Doc. No. MA035A-RC-Z10 Rev.0

日立造船株式会社

Hitz-B52 型 型式証明申請対象キャスクの概要および ヒアリングの主要なコメントとその対応状況

図1 金属キャスク (Hitz-B52 型) 構造図

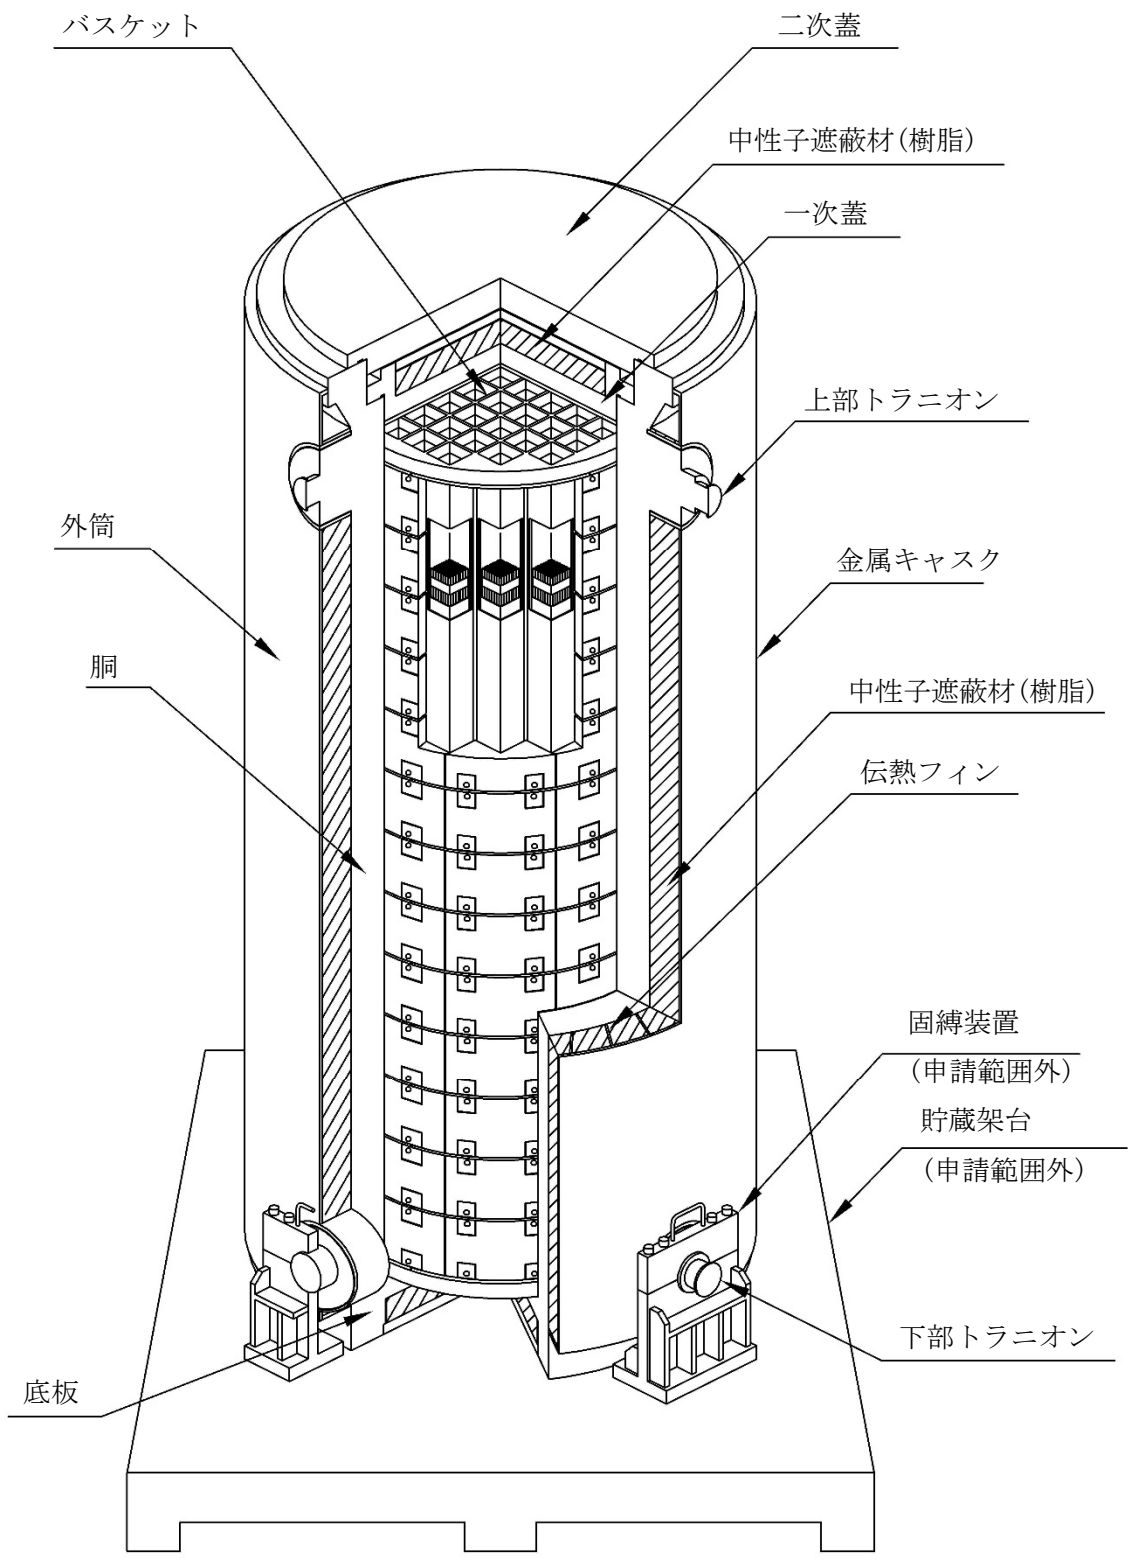
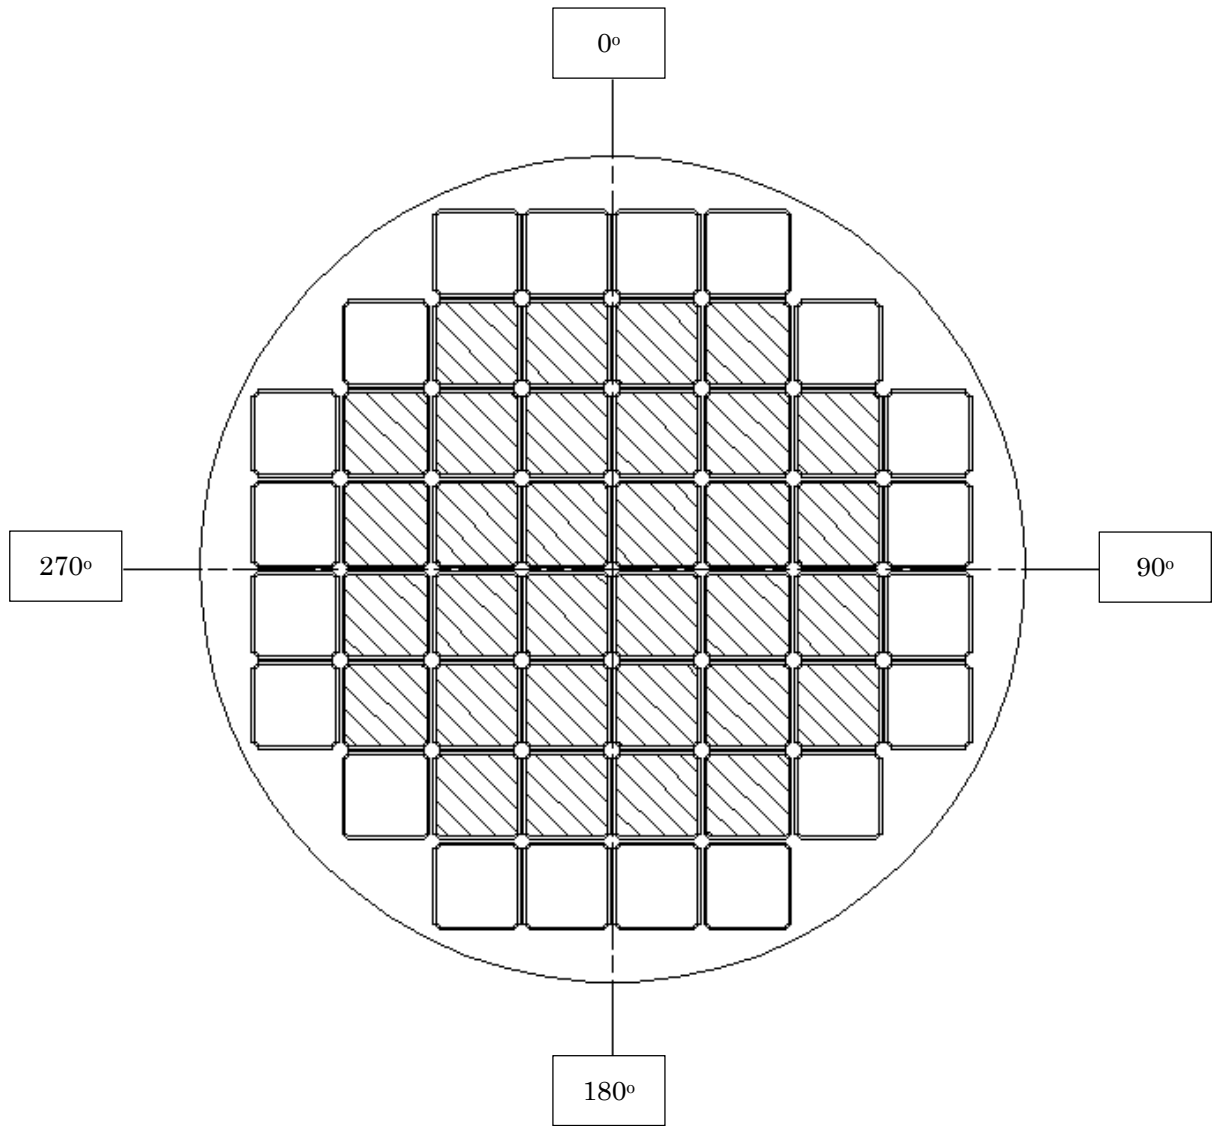
質問 No.	コメント(要約)	対応	回答予定
52, 61	DLC-23/CASK ライブラリを用いる妥当性	MATXSLIB-J33 ライブラリを用いた評価結果を用いて説明する。	2019年7月
56, 69	ピーキングファクターの設定根拠及び保守性	ピーキングファクターの設定根拠、燃料の配置に関する線源強度の保守性及び貯蔵事業者が確認すべき事項について説明する。	2019年7月
59, 60, 64	遮蔽解析結果の詳細説明	トランニオン近傍や頭部及び底部中性子遮蔽材の詳細の評価結果を説明する。	2019年7月
65	均質化に際する解析モデルの考え方、計算結果への影響及び保守性の考え方	二次元中央断面輪切り(XY)モデルの解析結果を用いて影響や保守性を説明する。	2019年7月
64,66	全体モデルからの線束引き継ぎ計算によるトランニオン部の評価結果	全体モデルからトランニオン部分モデルへの線束引継ぎ計算の説明やコンター図を用いてその妥当性評価を説明する。	2019年7月
